## **ACLARACIÓN SIN CONSULTA N°1**

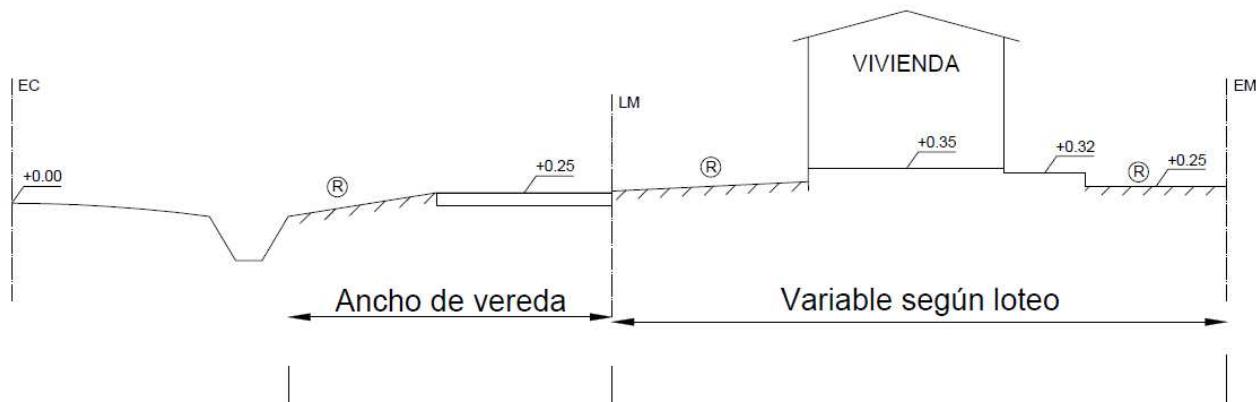
Según las definiciones de la Secretaría de Obras Públicas del Municipio, se deberán respetar en la Manzana 236 los niveles de piso terminado de las viviendas acorde a las cotas de los ejes de las calles respectivas, tomadas al centro de la calle frente a cada vivienda.

Se adjunta croquis de la nueva situación planteada, que reemplaza al perfil con niveles de relleno especificado en el **Artículo 3** del Pliego de Especificaciones Técnicas de las viviendas.

Respecto al nivel de los patios interiores, los mismos deberán estar 10 cm por debajo del nivel de dicho piso terminado, de modo tal de asegurar el desagüe hacia las cunetas a cielo abierto.

COLUMNA DE ILUMINACION

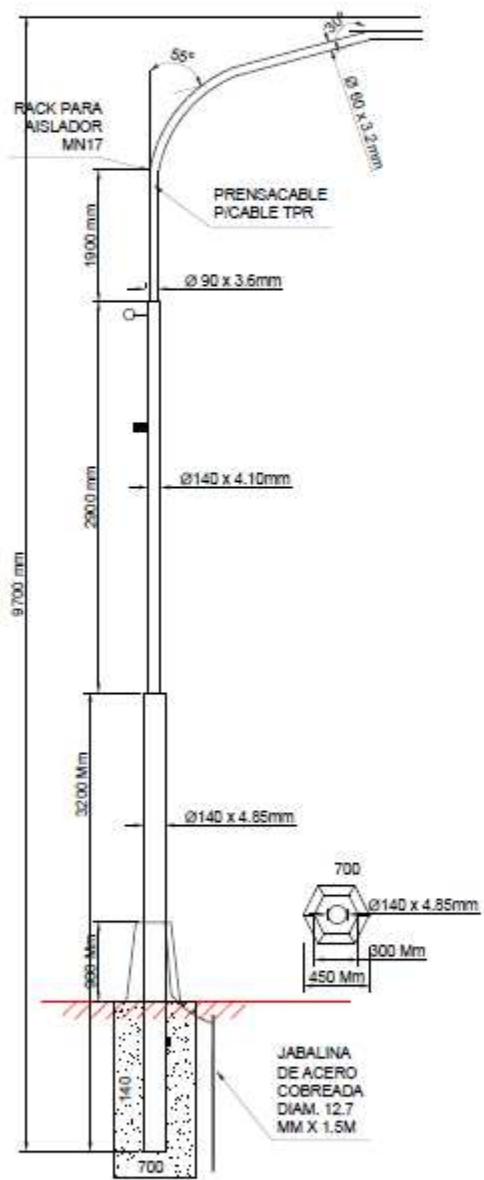
Se adjunta croquis de la columna de iluminación a colocar
